ENQUÊTE PUBLIQUE Unique 5 décembre 2022 – 6 janvier 2023 inclus

- D'autorisation d'ouverture de travaux miniers
 - De permis d'exploitation d'un gîte géothermique
- pour les besoins en chauffage et rafraîchissement de l'immeuble Parhélion
12-14 avenue Antoine Dutrievoz à Villeurbanne (69)

Rapport d'Enquête Publique Commissaire enquêteur Hervé REYMOND

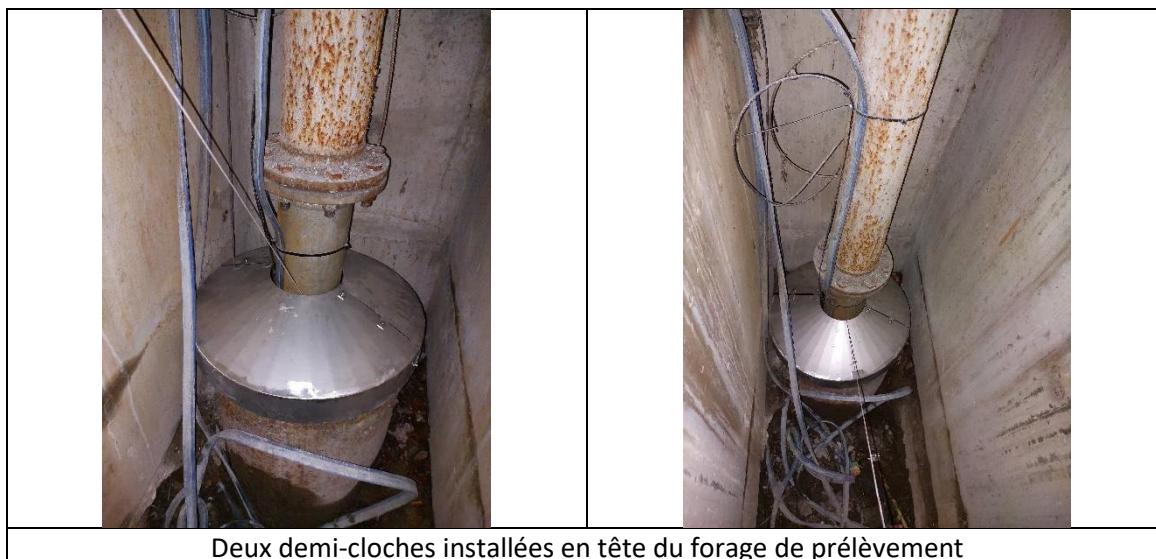
- **Question 3 : Demande de dérogation concernant la distance minimale de 35m pour les forages par rapport aux réseaux d'assainissement/Objectifs de l'article L.211.1 du code de l'environnement visant notamment à ne pas dégrader les eaux souterraines**
- Reformuler synthétiquement les dispositions prises pour obtenir cette dérogation au niveau du forage de prélèvement (exemple : absence de cimentation annulaire posant un problème d'étanchéité en cas d'inondation par remontée de nappe) et du forage de rejet (exemple : ouvrage sous trottoir protégé par des dalles non étanches).

Les éléments constructifs suivants, permettant la protection de la ressource en eau souterraine, sont présents au droit du forage de prélèvement :

- dalle béton en fond de regard de visite coulée sur une vingtaine de centimètres ;
- installation, en décembre 2022, de deux demi-cloches de forage en tête d'ouvrage pour empêcher toute introduction d'éléments dans les eaux souterraines.
